VILNIAUS RAJONO SAVIVALDYBĖS ADMINISTRACIJA

**TRANZITINIŲ KELIŲ IR GATVIŲ, ESANČIŲ SODININKŲ BENDRIJŲ TERITORIJOJE,
ĮTRAUKIMO Į VILNIAUS RAJONO SAVIVALDYBĖS VIETINĖS REIKŠMĖS KELIŲ IR
GATVIŲ SĄRAŠĄ, KOMISIJOS**

POSĖDŽIO PROTOKOLAS Nr. SB-2/2023

2023 m. lapkričio 13 d.

Kaimynų g. (nuo keli Nr. VL0583 iki Legotės g.), Legotės g. (nuo Kaimynų g. iki kelio Nr. A14)
Radžiulių k., Nemenčinės sen., Vilniaus r.

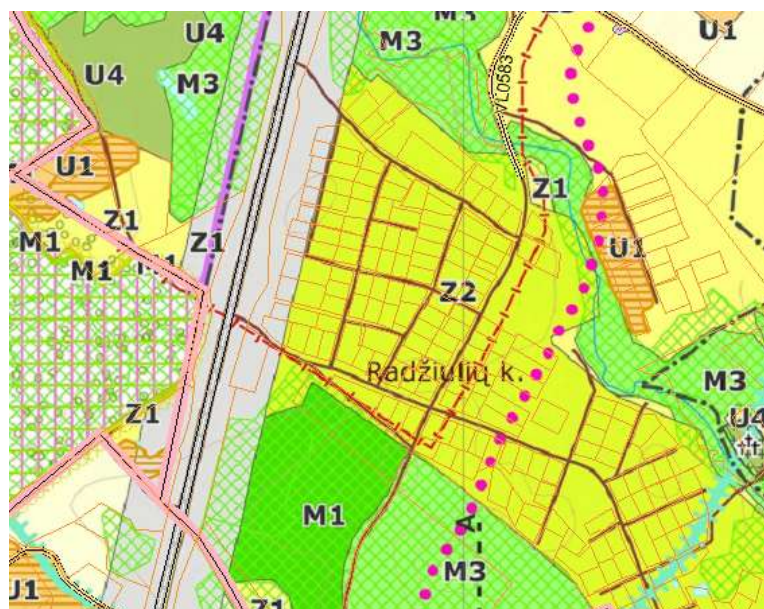
El. Nr.	Kriterijaus pavadinimas	Taip	Ne	Pastabos
1.	Tranzitinis Kelias yra valstybinėje žemėje	+	-	
2.	Tranzitinio Kelio juosta yra ne mažesnė kaip 4,5 m, Statybos techninis reglamentas STR 2.06.04:2014 „Gatvės ir vietinės reikšmės keliai. Bendrieji reikalavimai“ (33 p.)	+	-	> 4,5 m
3.	Tranzitiniu Keliu naudojasi ir ne mėgėjų sodo teritorijoje esančių žemės sklypų savininkai ir naudotojai yra jungiamasis (jungia kitas gyvenvietes)	+	-	
4.	Įrengta važiuojamoji dalis, atitinkanti Automobilių kelių standartizuotų dangų konstrukcijų projektavimo taisyklės KPT SDK 19 (9 – 14 lentelė)	+	-	Žvyras
Bendras kriterijų skaičius		4	0

Išvada: Komisija pritaria/~~nepitaria~~ (netinkamą variantą išbraukti), kad siūlomas Kelias būtų įtraukiamas į Sąrašą. Neatitinka vieno kriterijaus iš keturių. Tranzitinių kelių ir gatvių, esančių sodininkų bendrijų teritorijoje, įtraukimo į Vilniaus rajono savivaldybės vietinės reikšmės kelių ir gatvių sąrašą komisijos reglamento 18 p.

- 1.1.1** Kaimynų g. atkarpai ir Legotės g. atkarpai, Radžiulių k., Nemenčinės sen. – pritarta įtraukimui, atitinka nustatytiems kriterijams (priedas Nr. 1).

Pumpurų g., Terešiškių k., Marijampolio sen., Vilniaus r.

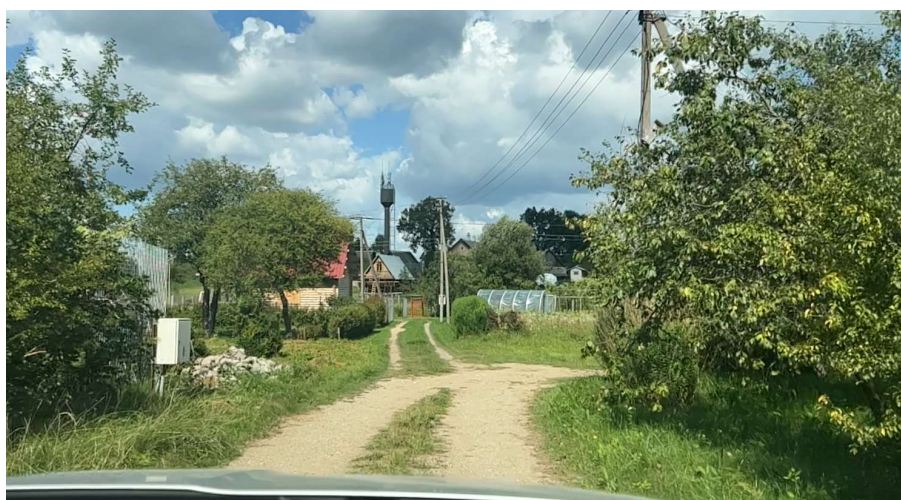
El. Nr.	Kriterijaus pavadinimas	Taip	Ne	Pastabos
1.	Tranzitinis Kelias yra valstybinėje žemėje	+	-	
2.	Tranzitinio Kelio juosta yra ne mažesnė kaip 4,5 m, Statybos techninis reglamentas STR 2.06.04:2014 „Gatvės ir vietinės reikšmės keliai. Bendrieji reikalavimai“ (33 p.)	+	-	> 4,5 m
3.	Tranzitiniu Keliu naudojasi ir ne mėgėjų sodo teritorijoje esančių žemės sklypų savininkai ir naudotojai yra jungiamasis (jungia kitas gyvenvietes)	-	+	kelias baigiasi akligatviu
4.	Įrengta važiuojamoji dalis, atitinkanti Automobilių kelių standartizuotų dangų konstrukcijų projektavimo taisyklės KPT SDK 19 (9 – 14 lentelė)	-	+	Yra be dangos (važiuojamosios dangoje auga žolė)
Bendras kriterijų skaičius		2	2

Išvada: Komisija ~~pritaria~~/nepitaria (netinkamą variantą išbraukti), kad siūlomas Kelias būtų įtraukiamas į Sąrašą. Kadangi neatitinka dvejų kriterijų iš keturių, Tranzitinių kelių ir gatvių, esančių sodininkų bendrijų teritorijoje, įtraukimo į Vilniaus rajono savivaldybės vietinės reikšmės kelių ir gatvių sąrašą komisijos reglamento 18 p.

1.2.1. Pumpurų g., Terešiškių k., Marijampolio sen. – nepritarta įtraukimui, kadangi pagal Vilniaus rajono savivaldybės vietinės reikšmės kelių ir gatvių sąrašą komisijos reglamento 18 p. neatitinka dvejų kriterijų iš keturių. Kelias aptarnauja tik bendrijos teritorijoje esančius sklypus, baigiasi akligatviu (priedas Nr. 2).

Airėnų Sodų 8 – osios g., Antakalnių k., Dūkštų sen., Vilniaus r.

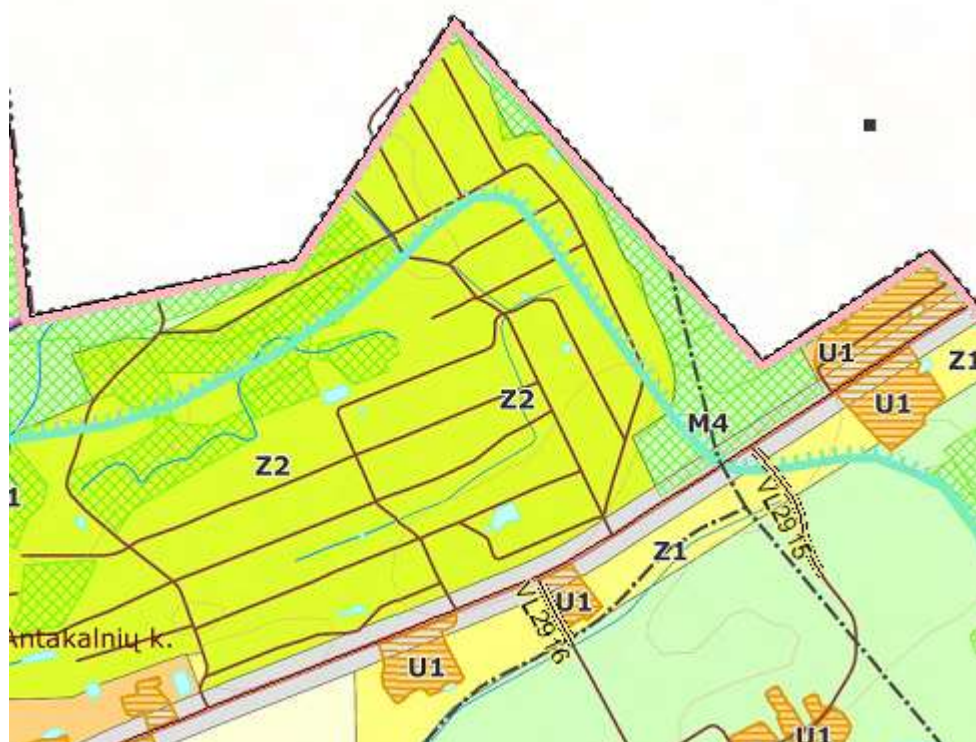
El. Nr.	Kriterijaus pavadinimas	Taip	Ne	Pastabos
1.	Tranzitinis Kelias yra valstybinėje žemėje	+	-	
2.	Tranzitinio Kelio juosta yra ne mažesnė kaip 4,5 m, Statybos techninis reglamentas STR 2.06.04:2014 „Gatvės ir vietinės reikšmės keliai. Bendrieji reikalavimai“ (33 p.)	+	-	> 4,5 m
3.	Tranzitiniu Keliu naudojasi ir ne mėgėjų sodo teritorijoje esančių žemės sklypų savininkai ir naudotojai yra jungiamasis (jungia kitas gyvenvietes)	-	+	kelias baigiasi akligatviu
4.	Įrengta važiuojamoji dalis, atitinkanti Automobilių kelių standartizuotų dangų konstrukcijų projektavimo taisyklės KPT SDK 19 (9 – 14 lentelė)	-	+	Yra be dangos (važiuojamosios dangoje auga žolė)
Bendras kriterijų skaičius		2	2

Išvada: Komisija ~~pritaria~~/nepitaria (netinkamą variantą išbraukti), kad siūlomas Kelias būtų įtraukiamas į Sąrašą. Kadangi neatitinka dvejų kriterijų iš keturių, tranzitinių kelių ir gatvių, esančių sodininkų bendrijų teritorijoje, įtraukimo į Vilniaus rajono savivaldybės vietinės reikšmės kelių ir gatvių sąrašą komisijos reglamento 18 p.

1.3.1. Airėnų Sodų 8 – osios g., Antakalnių k., Dūkštų sen. – nepritarta įtraukimui, kadangi pagal Vilniaus rajono savivaldybės vietinės reikšmės kelių ir gatvių sąrašą komisijos reglamento 18 p. neatitinka vieno iš kriterijų. Kelias aptarnauja tik bendrijos teritorijoje esančius sklypus, baigiasi akligatviu (priedas Nr. 3).
